**CIRCULAR ACLARATORIA N° 1
CON CONSULTA**

**OBRAS CIVILES PARA EL ENTE DE LA MOVILIDAD DE ROSARIO
N°29/2016**

Artículo 2: Reemplácese el plano obrante en **ANEXO II, ESQUEMA TÍPICO DE INSTALACIÓN**, por el siguiente:

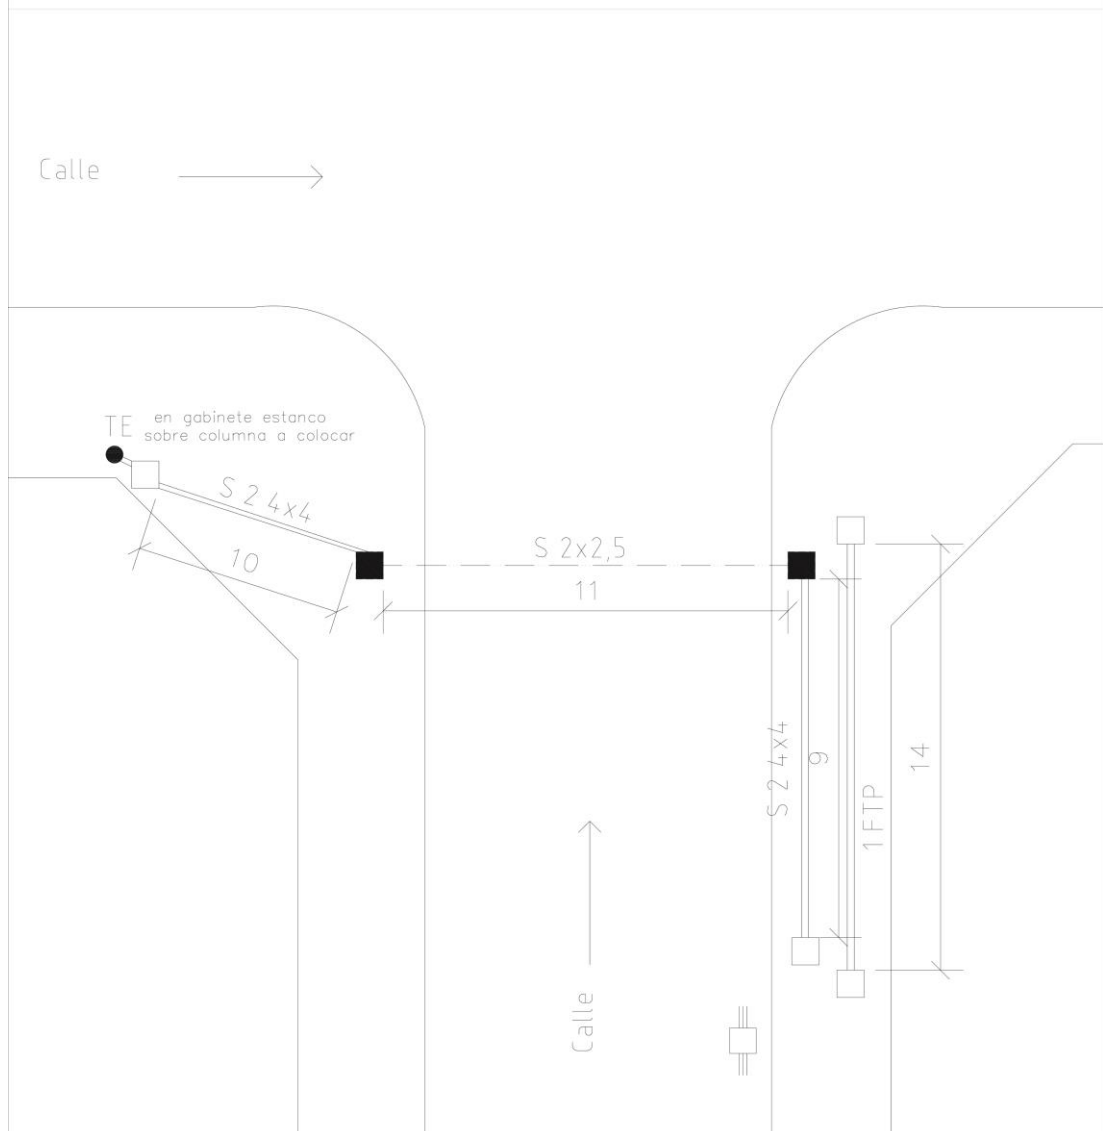
Consulta 1: Se formula en referencia a planilla obrante en **Anexo IV, Planilla de Cotización**: Solicita aclaración respecto a las siguientes cuestiones:

-Ítem 5: Aclaración sobre la redundancia de cotización respecto a la construcción de cámaras subterráneas en extremos de cruces de calle por trepanación.

-Ítem 8: Aclaración respecto al diámetro de los conductos subterráneos para alojamiento de conductores.

- TE Toma energía eléctrica. Colocar Térmica + Diferencial
- ══ Cable por conducto a ejecutar. ϕ 75 mm
prof. 50 cm bajo vereda a reponer
- Cable por conducto a ejecutar. Diam. 75 mm
prof. 50 cm bajo terreno natural
- Cruce subterráneo a ejecutar
con cámaras 50x50 en ambos extremos. Prof. 1 m. ϕ 90 mm
- Cámara 30x30 a construir
- Columna de acero galvanizado diam. 90 mm a colocar.
h=5,40 m empotramiento 1 m
- Columna existente. Colocar caño Aº Galvanizado $\phi 1\frac{1}{4}$ ", h=3m
y curva 180º en extremo superior
- ▣ Gabinete a colocar según ubicación
